## Modifizierte Keilrippenriemen

Stark vergrößerte Ansicht der unterschiedlichen Profile

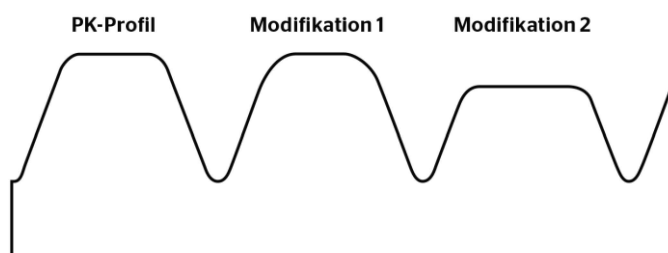
Gelieferte Keilrippenriemen weisen optische und haptische Unterschiede zu den herkömmlich verwendeten Keilrippenriemen auf. Dies äußert sich durch eine abweichende Struktur der Lauffläche.

Es handelt sich um Modifikationen, die entweder aus der Erstausrüstung übernommen wurden oder produktionsbedingt verändert worden sind. Ziel ist eine optimale Geräusentwicklung und/oder die Lebensdauer weiter zu verbessern.

Die modifizierten Riemen können uneingeschränkt für die im Katalog zugeordneten Fahrzeuganwendungen eingesetzt werden. Die neue Ausführung hat trotz der optischen Unterschiede keine Performance-Nachteile.
